Groupe de travail de la sécurité passive

Cinquante-cinquième session

Rapport du Groupe de travail de la sécurité passive sur sa cinquante-cinquième session

«Figure 1

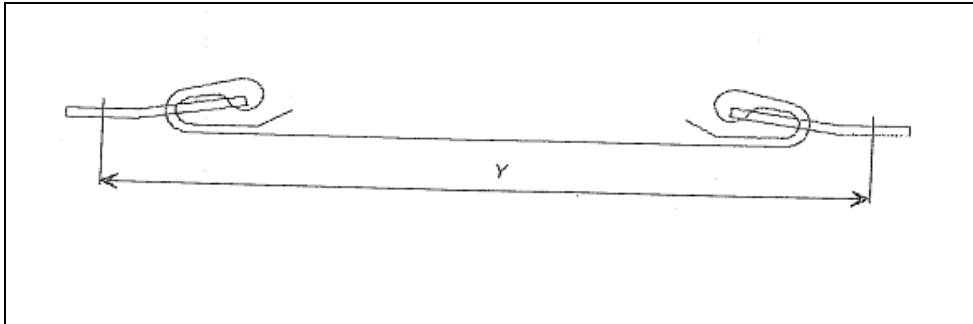
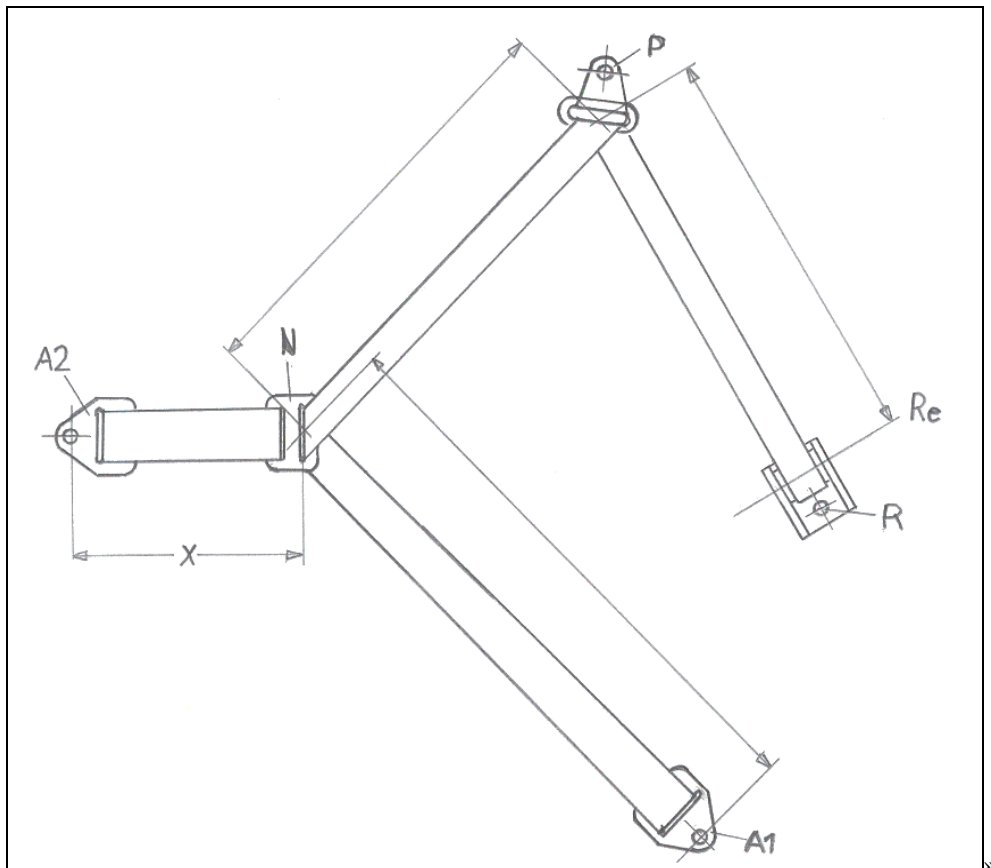
«2. Cette ceinture est composée de trois parties rigides, à savoir l'enrouleur (R), le renvoi au montant (P), et deux points d'ancrage (A1 et A2) (voir fig. **1b**)...

«5. La ceinture statique deux points présentée dans la figure **1a** comprend ...

Figure 1, modifier comme suit:

«Figure 11

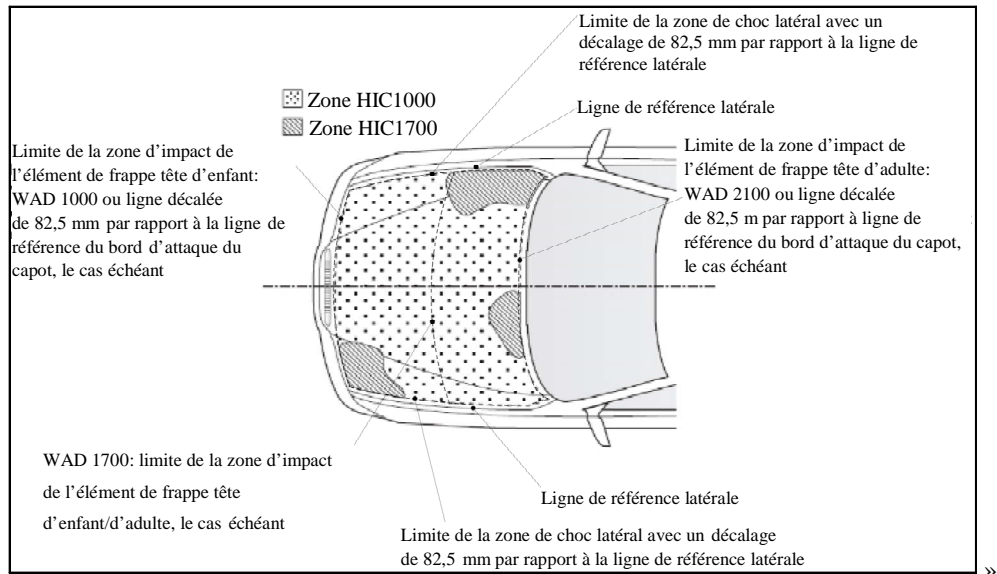
Annexe 5, Figure 11, modifier comme suit:
